正誤表・CORRIGENDA

日本語 : 16ページ 取り付けかた (つづき) STEP16

English : 13Page Installations Step16

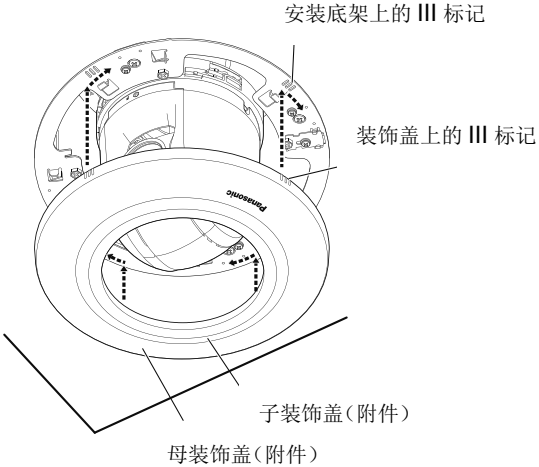
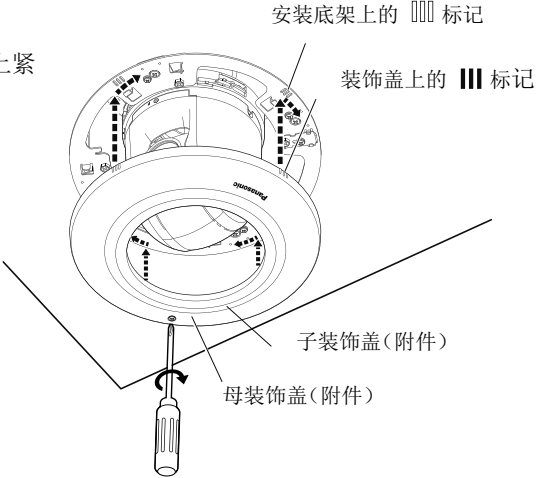
誤・Wrong	正・Right
<div style="border: 1px solid black; padding: 2px; margin-bottom: 10px;">STEP16</div> <p>本金具に同梱されている飾りカバーの III マークを埋込シャーシの III マークに合わせて飾りカバーを天井に押し付け、下から見て時計方向に回転させ、飾りカバーを固定します。</p> <div style="text-align: center; margin: 10px 0;"> </div> <div style="border: 1px solid black; padding: 2px; margin-bottom: 10px;">Step 16</div> <p>Align the III mark of the decorative cover supplied with this bracket with the III mark of the mounting chassis, press the decorative cover against the ceiling, and rotate the decorative cover clockwise when viewing it from beneath to secure the cover.</p>	<div style="border: 1px solid black; padding: 2px; margin-bottom: 10px;">STEP16</div> <p>本金具に同梱されている飾りカバーの III マークを埋込シャーシの III マークに合わせて飾りカバーを天井に押し付け、下から見て時計方向に回転させ、仮固定して右図のように <u>ねじで固定します</u> (推奨締付トルク : $0.68 \text{ N} \cdot \text{m}$ {$7 \text{ kgf} \cdot \text{cm}$})</p> <p>重要 ねじは規定のトルクで確実に締めること。</p> <div style="text-align: center; margin: 10px 0;"> </div> <div style="border: 1px solid black; padding: 2px; margin-bottom: 10px;">Step 16</div> <p>Align the III mark of the decorative cover supplied with this bracket with the III mark of the mounting chassis, press the decorative cover against the ceiling, rotate the decorative cover clockwise when viewing it from beneath to secure the cover, and secure the decorative cover with a fixing screw.</p> <p>Recommended tightening torque: $0.68 \text{ N} \cdot \text{m}$ {$0.50 \text{ lbf} \cdot \text{ft}$}</p> <p>Important : The screw must be tightened with an appropriate tightening torque.</p>

误	正
<p data-bbox="86 221 201 250">步骤 16</p> <p data-bbox="86 259 715 353">使本产品附带的装饰盖上的 III 标记对准安装底架上的 III 标记，将装饰盖按到天花板安装支架上。按顺时针方向（从下面看时）旋转装饰盖，直到将其固定。</p> 	<p data-bbox="737 221 852 250">步骤 16</p> <p data-bbox="737 259 1513 389">使本产品附带的装饰盖上的 III 标记对准安装底架上的 III 标记，将装饰盖按到天花板安装支架上。按顺时针方向（从下面看时）旋转装饰盖，<u>暂时将其固定住</u>，然后如下图所示，用螺钉将其完全固定住。（推荐上紧力矩：$0.68 \text{ N} \cdot \text{m}$ {$7 \text{ kgf} \cdot \text{cm}$})</p> <p data-bbox="737 432 794 456">重要</p> <p data-bbox="737 468 983 528">请务必遵照推荐的上紧力矩拧紧螺钉。</p>
